規格變更通知

RV8H 系列 介面繼電器

茲因 RV8H 系列介面繼電器的脫扣桿的形狀規格有所變更，特此通知。

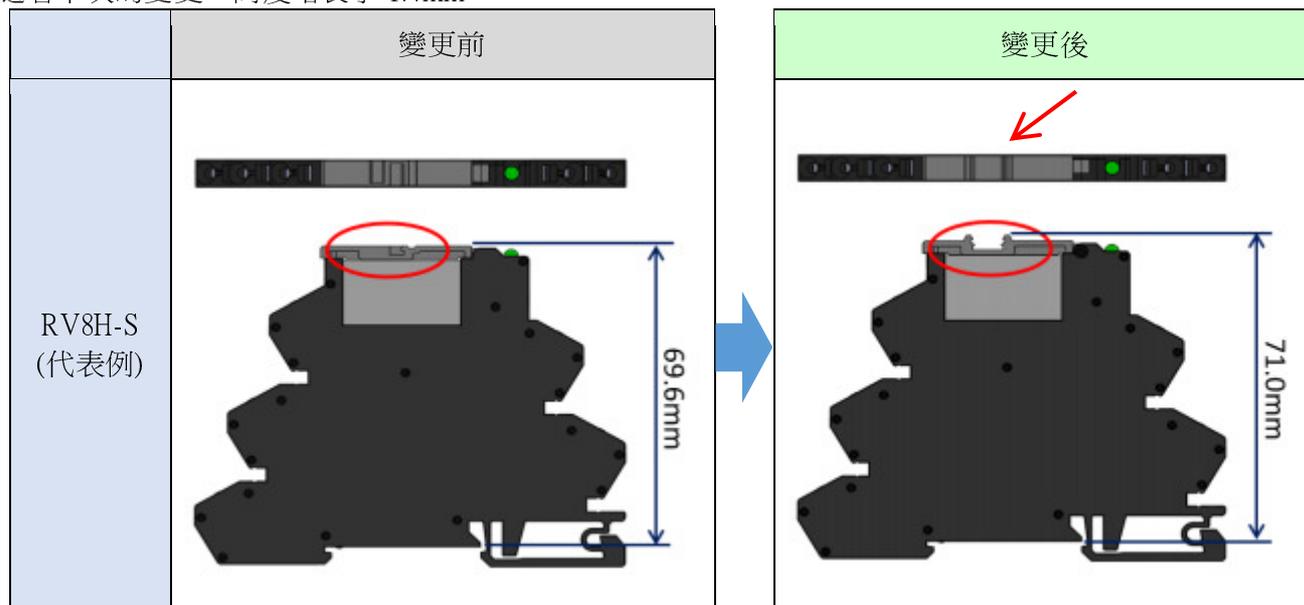
為擴大可對應的空白文字記名板的種類，變更脫扣桿上文字記名板安裝處的形狀。
隨著本次的變更，高度增長了 1.4mm。
